Hoogheemraadschap van
Rijnland

wijziging vergunning

Project: **Oeververvanging Gouwe te Boskoop**
Betreft: Uitvoering oplossingen ingekorte damwanden

Behoort bij besluit van
Dijkgraaf en hoogheemraden
van Rijnland nr. **V58548**

Planknr **173 1/2 179**

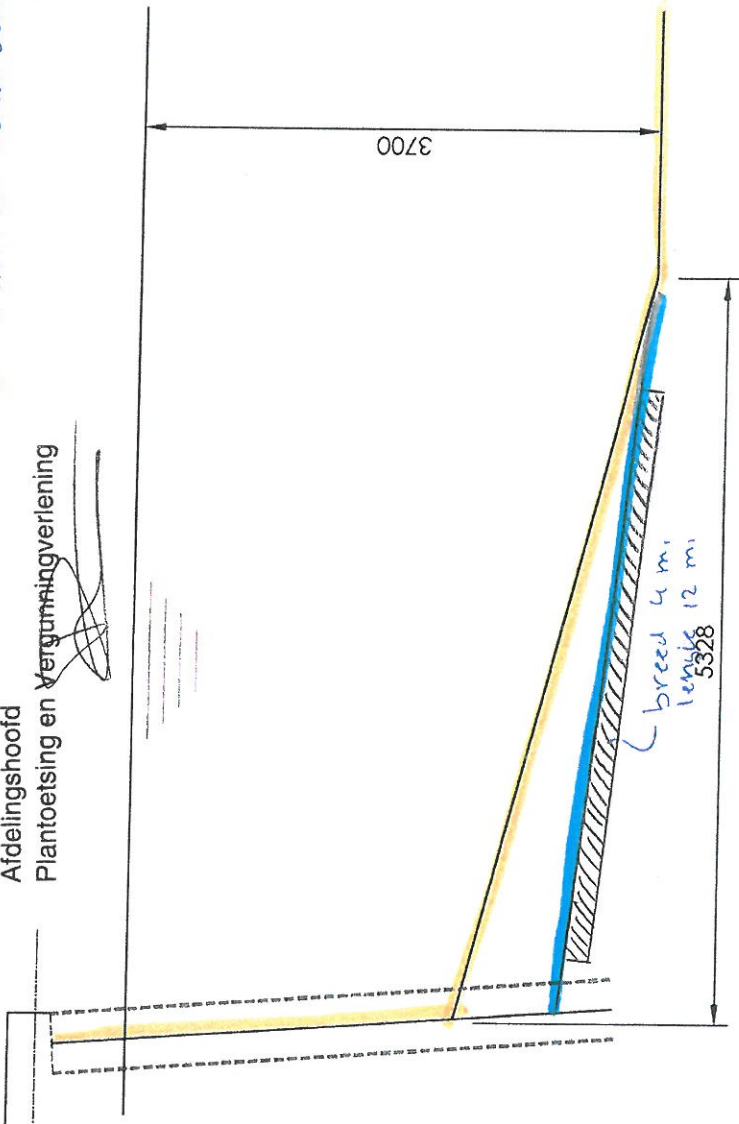
- dat op een viertal locaties (t.p.v. zinker, planken 173-179, planken 194-198 en planken 293-304) het niet mogelijk is gebleken de damwandplanken op voldoende diepte aan te brengen;

- dat om de stabiliteit van de oeverconstructie te waarborgen op één locatie de hoogte van het onderwatertalud middels een aan te brengen blokkenmat zal worden gefixeerd;

- a) het ter plaatsen de zinker, planken 194-198 en planken 293-304 aanbrengen van een voetscherm en stempel;
- b) het ter plaatsen van planken 173-179 egaliseren van de bodem en aanbrengen van een blokkenmat;

Plank 173 t/m 179

1. Egaliseren van de bodem over een oppervlak van 12 x 5 m¹ (lxb) en aanbrengen blokkenmat op de vlakke bodem
 - o Toe te passen materialen: blokkenmat type Dycel 101 (dikte 10 cm, blokgewicht 42 kg, matgewicht 215 kg/m², open ruimte 6%)

Planknr. 194 t/m 198 (7,0 m)
planken 0,25 - 2,50 m ingekort
bodemoniveau rekentechn. -4,0 NAP

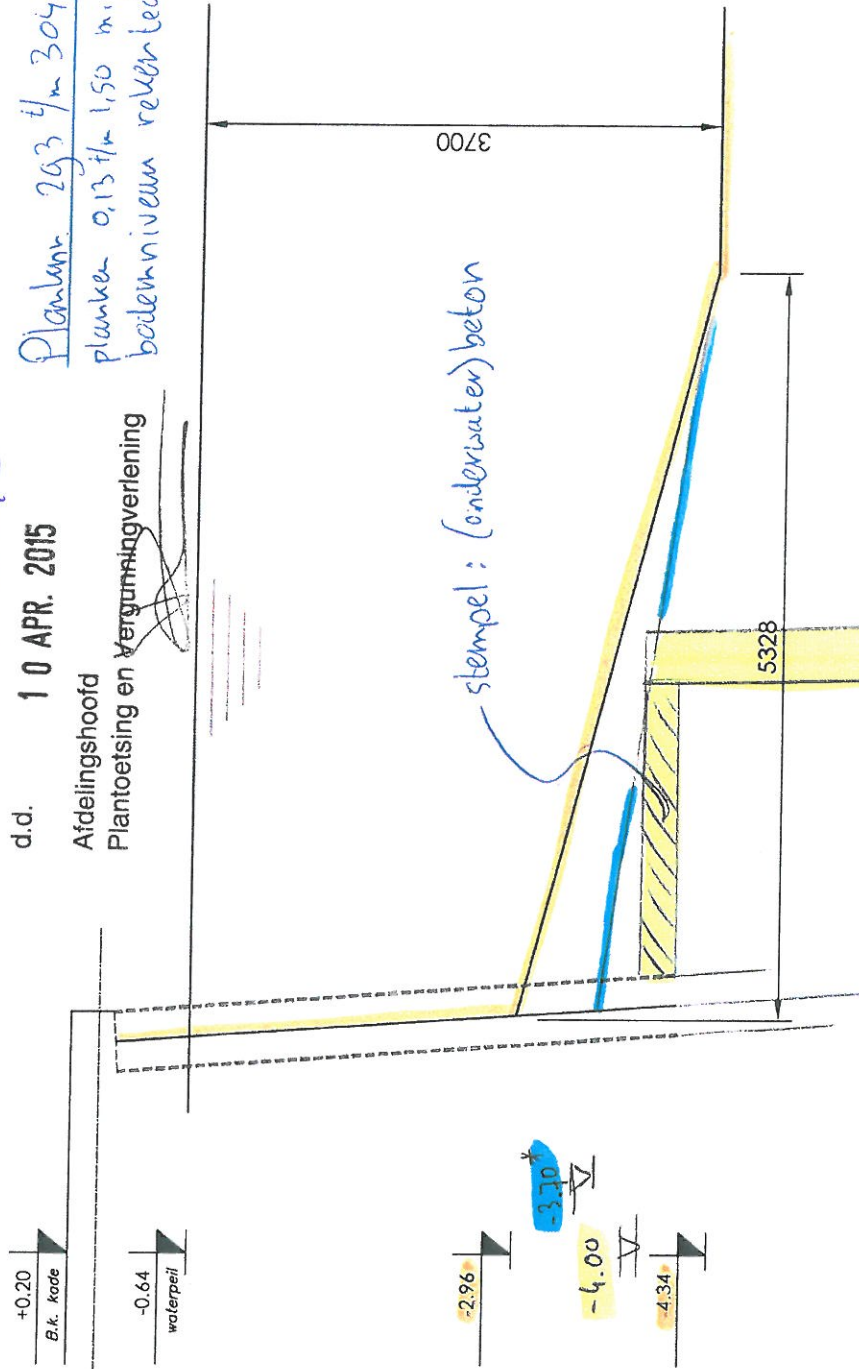
- dat op drie andere locaties middels een aan te brengen voetscherm en betonnen stempel de stabiliteit zal worden gewaarborgd;
- dat voor de uitvoering van deze werkzaamheden een werkplan is opgesteld;

Plank 194 t/m 198 en 293 t/m 304 en ter plaatse van de zinker

1. Opschonen damwandlijn t.b.v. drukken damwand
2. Drukken van stalen damwand
 - o Toe te passen materialen: stalen damwand Hoesch2607 S240 lengte volgens berekening 142404-BR-001-1 d.d. 3 maart 2015

3. Onder water afbranden van de stalen damwand net onder bodemniveau
4. Ontgraven talud incl. afvoeren vrijkomende materialen en aanbrengen stempels (d.m.v. lassen) tussen damwanden op iedere damwandbuik. Deze werkwijze wordt per dubbele damwandplank uitgevoerd (zijnde 1,40 m¹)

- o Toe te passen materialen: stalen balken UNP200 S235
5. Aanbrengen onderwaterbeton tussen damwanden. Vooraf vindt door duikers een inspectie plaats van de ondergrond. Indien deze bestaat uit veenachtig materiaal zal eerst een ondergrond van zand worden aangebracht. Onderzijde onderwaterbeton wordt aangehouden op 0,5 m¹ onder op te leveren vloerpeil. Hierdoor wordt de op te leveren minimale dikte gegarandeerd met inachtneming van toleranties.

- o Toe te passen materialen C20/25 dik min. 0,3 m¹
6. Uitvoeren eindinspectie
